## Bilag 2 Henvendelser modtaget i høringsperioden

# Frihedsmuseet

## Høringssvar til lokalplanforslag

Tegning nr. 2 - Bebyggelsesplan

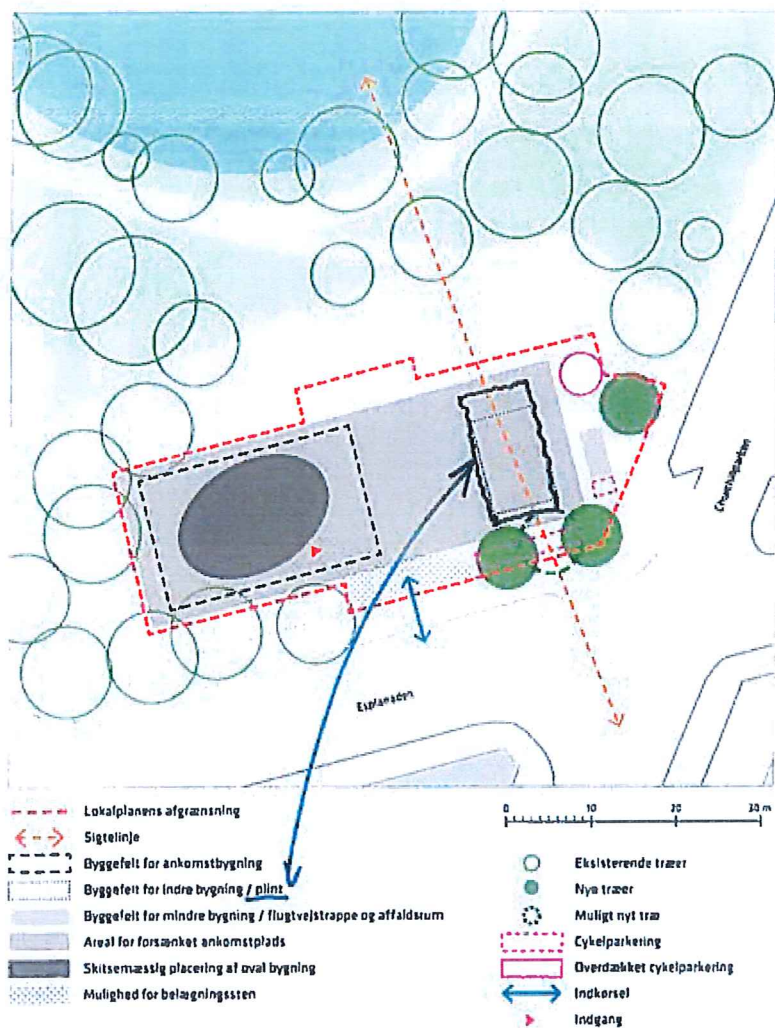
- **Ad tegning 2:**  
Arealet for placering af plint/låg til udstillingsgenstande ønskes øget.

*Bemærkning: Se vedlagte tegning, bilag A med markering på tegning.*
